AVIS SUR L'ETUDE D'IMPACT DU PROJET DU CENTRE JUNO BEACH **Réponses aux réserves émises par la Commune de Bernières-sur-Mer**

AVIS SUR L'ETUDE D'IMPACT DU PROJET DU CENTRE JUNO BEACH

Réponses aux réserves émises par la Commune de Graye-sur-Mer

POINTS DE VUE DEPUIS LE SECTEUR DE LA CROIX DE LORRAINE VERS LE CENTRE JUNO BEACH

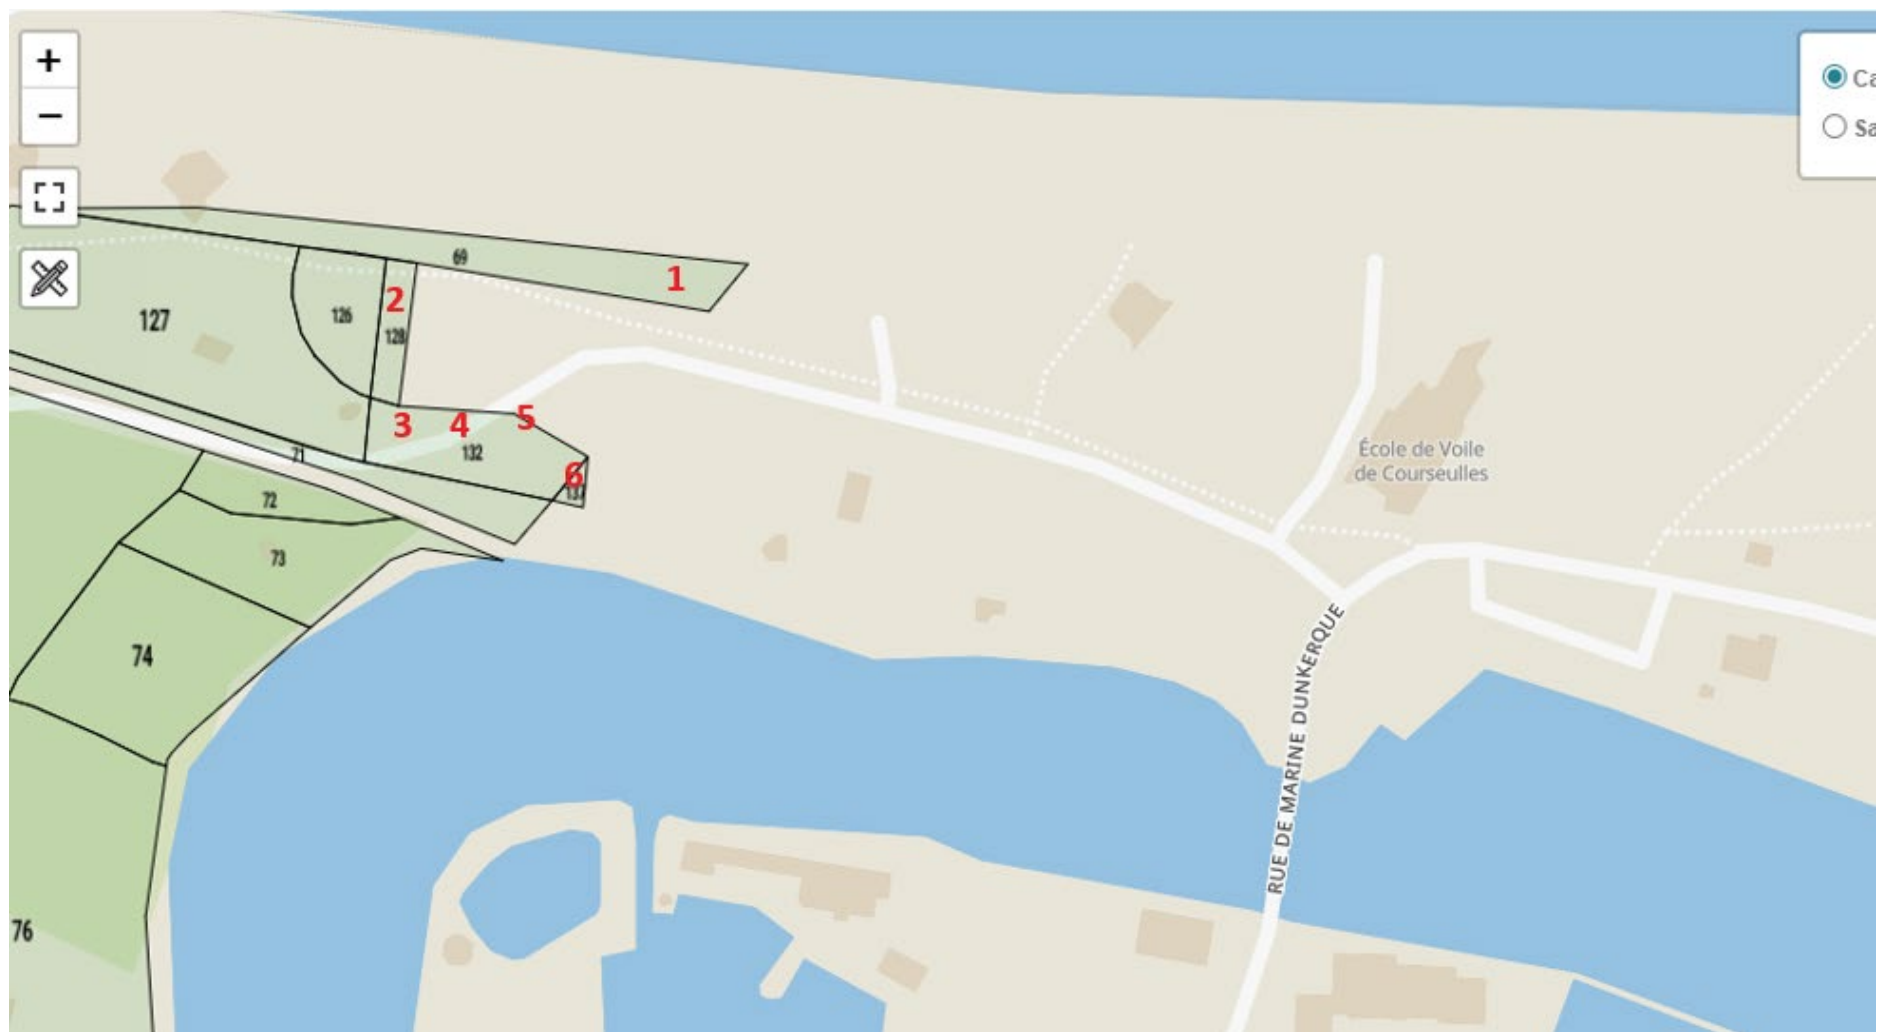
- Les incidences de perception paysagère liées au déplacement du parking à l'ouest

Voir photomontage ci-dessous qui tend à démontrer que la visibilité de Graye sur Mer sur l'entrée du Centre Juno Beach actuelle, à partir de la zone de la Croix de Lorraine, est quasi inexistante. Les futurs aménagements ne seront pas plus impactants visuellement.
